nr: 0003.7.2022

dotyczy : zapytania z dnia 12 marca 2022r

W odpowiedzi na Zapytanie w sprawie możliwości przyłączenia się enumeratywnie budynków do projektowanej kanalizacji w Rędzinach ulic : Kościuszki i bocznych, informuję , co następuje:

DOTYCZY: możliwości przyłączenia się enumeratywnie wymienionych budynków do projektowanej kanalizacji w Rędzinach ulic: Kościuszki i bocznych.

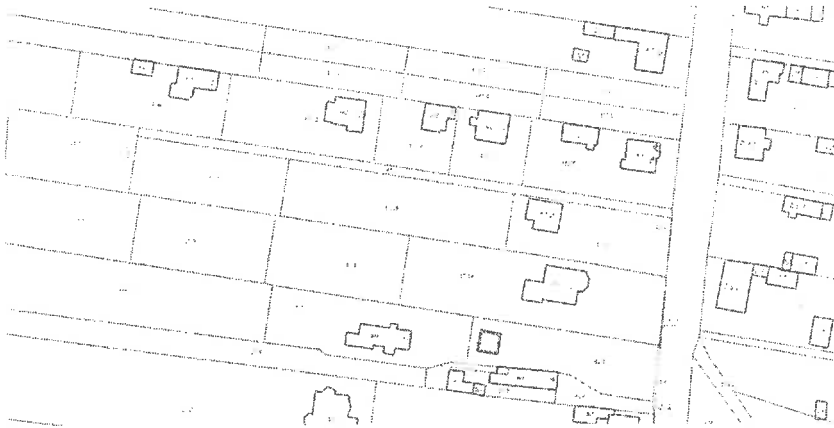
1. Pomimo braku wydzielenia gruntu pod drogę dla nieruchomości między innymi 7 , projektant widząc ją w terenie zaprojektował sięgacz jako sieć fi 200 . Istnieje zatem możliwość samodzielnej rozbudowy sieci. Dla budynków między innymi 11, 11A, 12 również jw. Zaprojektowano sięgacz sieciowy fi 200, również istnieje możliwość samodzielnej rozbudowy sieci.

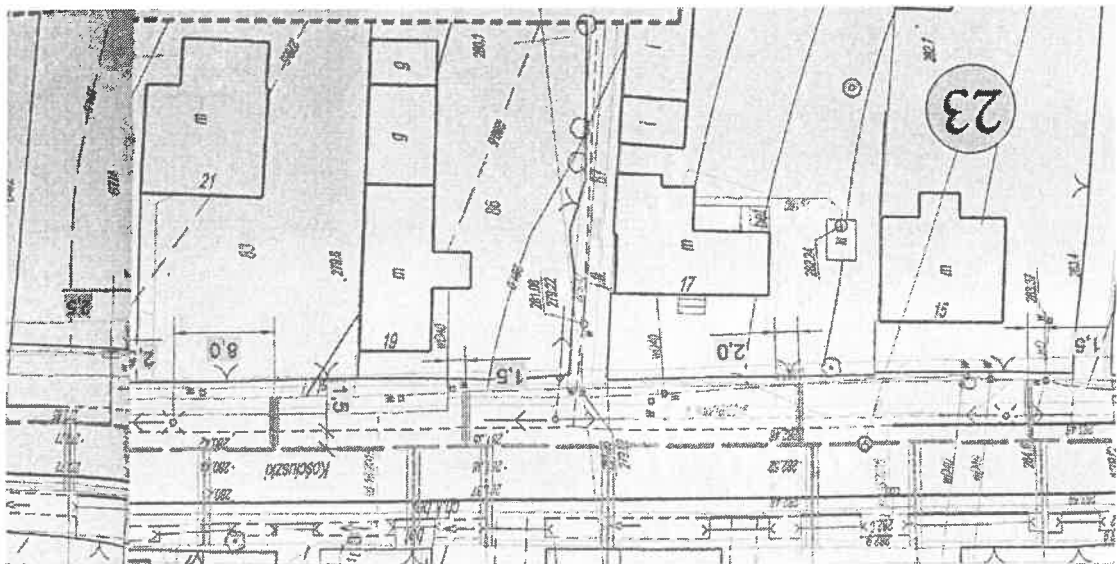
Część wskazanych numerów budynków nadal nie są umieszczone w bazie Geoportalu prowadzonego przez Starostwo Powiatowe w Częstochowie - co pokazuje, że nie było ich w momencie wykonywania projektu w 2016 roku.

Załącznik z geoportalu pokazujący usytuowanie budynków:

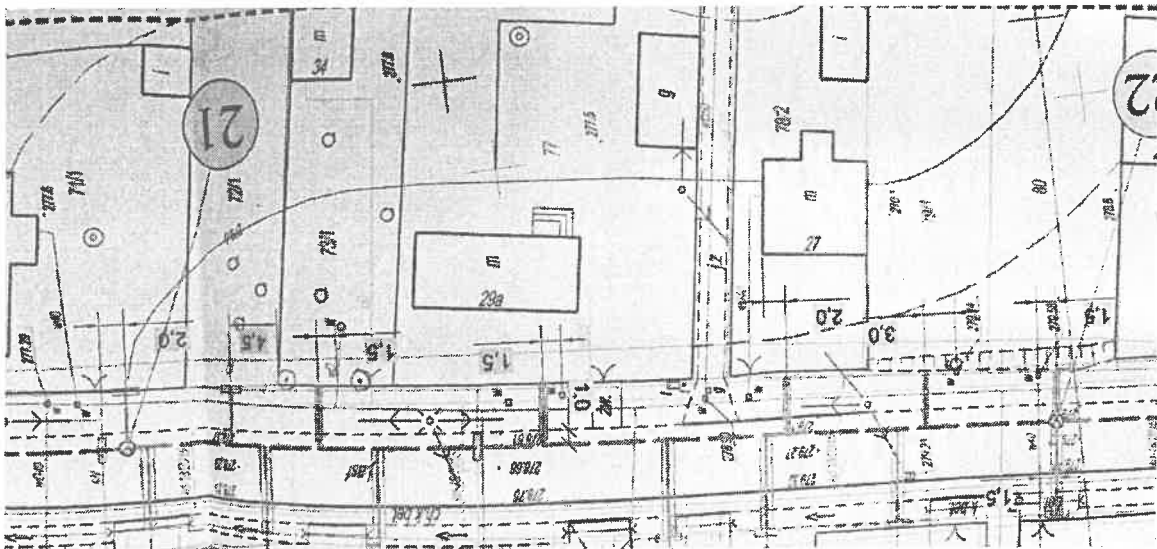
2. Poniżej załącznik mapy projektowej sieci kanalizacji obejmujący budynki 17 i 19 bez wskazanego budynku 17 a, 18. Droga dojazdowa wydzielona do tych dwóch wskazanych posesji jest wąska a jej gęste uzbrojenie nie dało możliwości projektantowi zaprojektowania sięgacza do tych nieruchomości. Istnieje możliwość podłączenia się do sieci kanalizacyjnej po uzyskaniu warunków technicznych od PWiK oraz zgody od prywatnych osób tj. z posesji nr 17 lub 19. Gmina nie projektuje wewnętrznych sieci - to jest po stronie właścicieli budynków.

Załącznik graficzny z geoportalu obrazujący brak wydzielonej drogi dojazdowej. Gmina nie projektowała wewnętrznych sieci to jest po stronie właścicieli budynków.

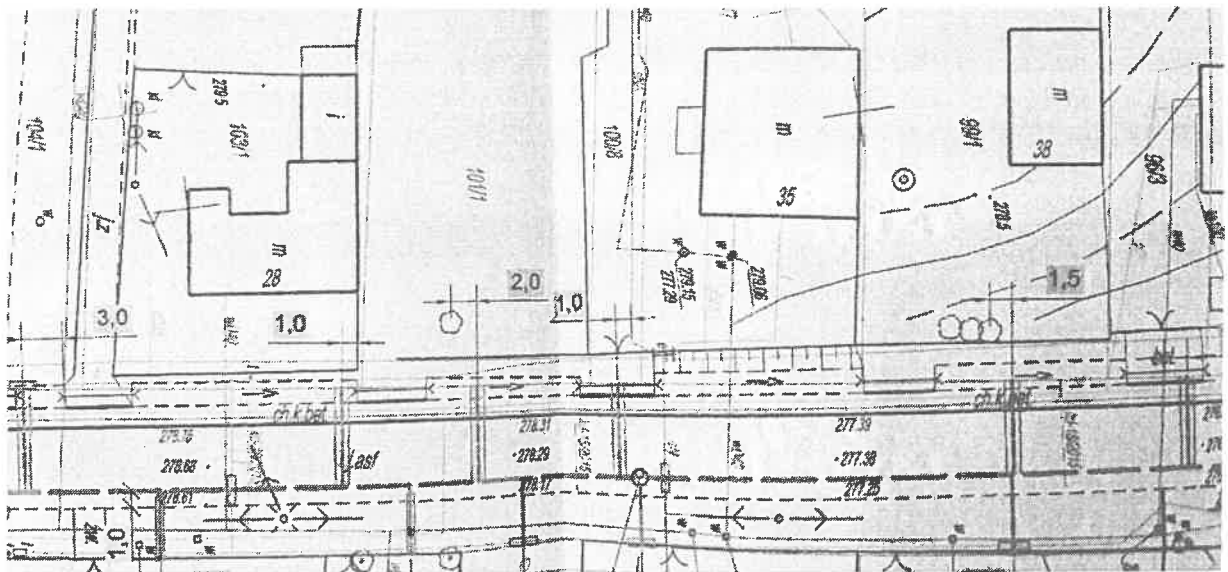
3. Kolejne budynki wskazane w piśmie to 31,32,32a znajdują się w drugiej i trzeciej linii zabudowy.

Dojazd do w/w posesji odbywa się za zgodą każdego z udziałowców do terenu nieruchomości. Nie ma wydzielonej działki drogowej, dojazd odbywa się za zgodą innych właścicieli. W terenie przedstawia się to inaczej - widać grunt który swoim przeznaczeniem wskazuje wykorzystywanie jako dojazd do budynków.

W tym przypadku projektant nie był w stanie zaprojektować przyłącza ze względu na gęste uzbrojenie gruntu przeznaczonego pod drogę.

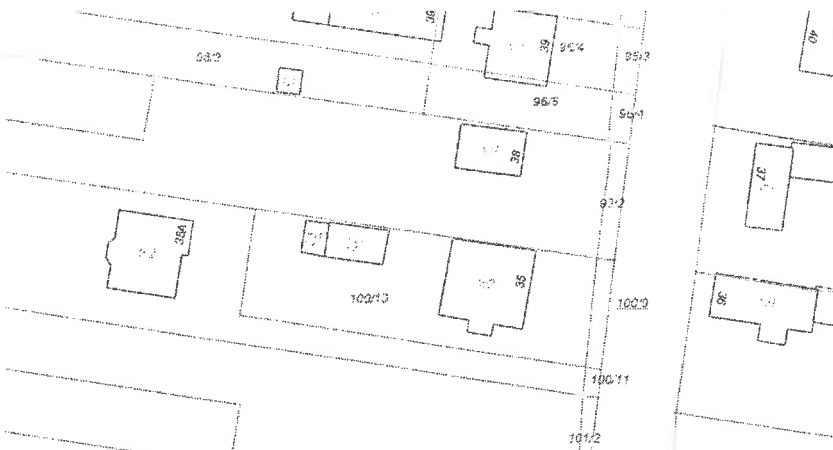
4. Wskazana poniżej dokumentacja projektowa pokazuje możliwość przyłączenia się budynku nr 35a będącego w drugiej linii zabudowy

Załącznik z geoportalu pokazujący usytuowanie budynków

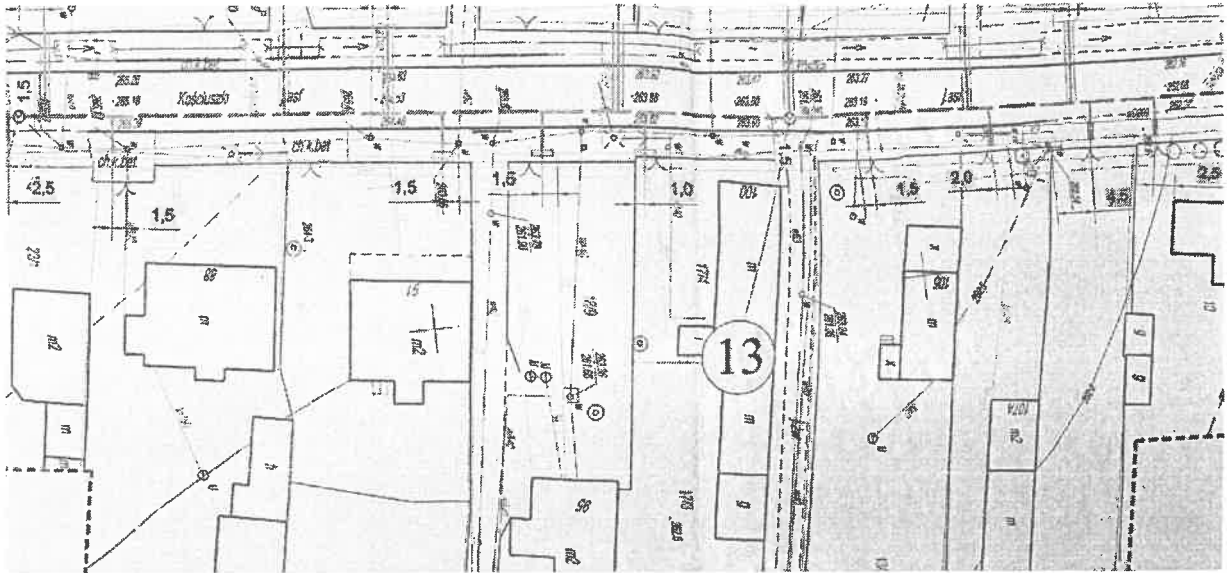
5. Dla budynków wskazanych 71,72,72a, 72b został zaprojektowany sięgacz fi 200 dający możliwość samodzielnej rozbudowy sieci przez mieszkańców. Tak jak wyżej było już wspomniane gmina realizuje przyłącza tylko do nieruchomości przylegającej. Działka wykorzystywana jako drogowa jest drogą wewnętrzną.

Załącznik z geoportalu pokazujący usytuowanie budynków

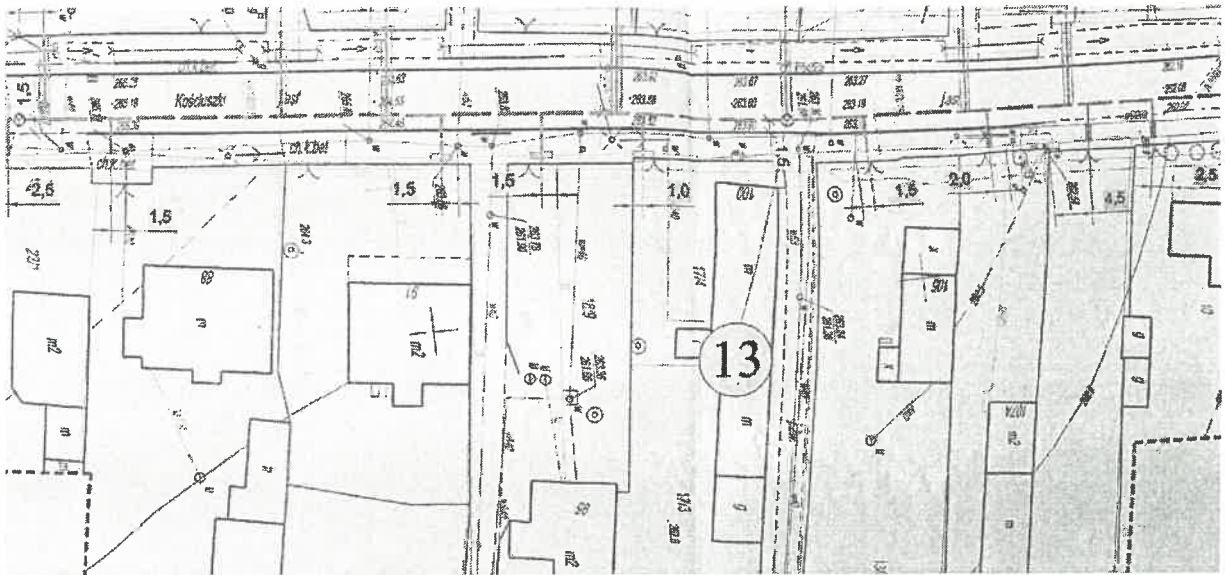
6. Kolejne pytanie dotyczy się budynków 95,96,97,98. Budynki znacznie oddalone od ul. Kościuszki, brak wydzielonej drogi dojazdowej, gęste uzbrojenie terenu urządzonego jako droga nie dało możliwości zaprojektowania przyłącza kanalizacyjnego. Możliwe jest wykonanie dodatkowe przyłącze w miejscu wskazanym przez właścicieli budynków za zgodą właściciela nieruchomości przylegających bezpośrednio do działki w ul Kościuszki.
